「ウラン濃縮工場の安全性に関する総合的評価に係る報告書」に係る正誤表 (1/37)

本書の記載内容のうち、内の記載事項は公開制限情報に属するものであり公開できませんので削除しております。
 日本原燃株式会社

添付-1-1 「設計上の想定を超える事象」の評価結果の概要 (3/10)
「設計上の想定を超える事象」の評価結果の概要 (6/10)

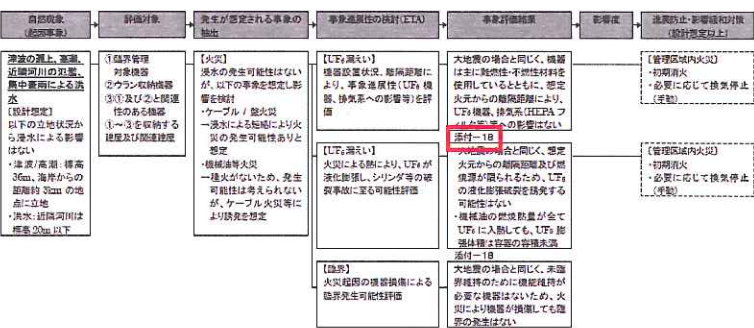
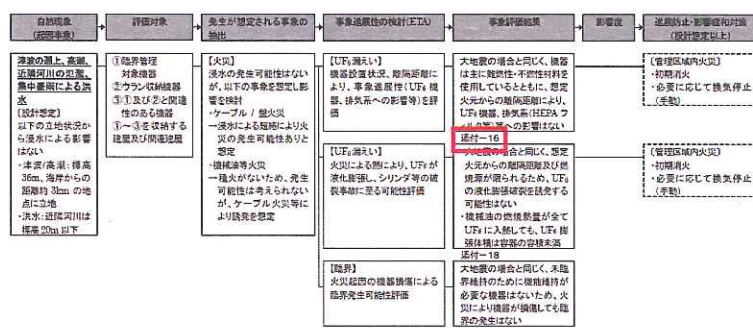
No. 11
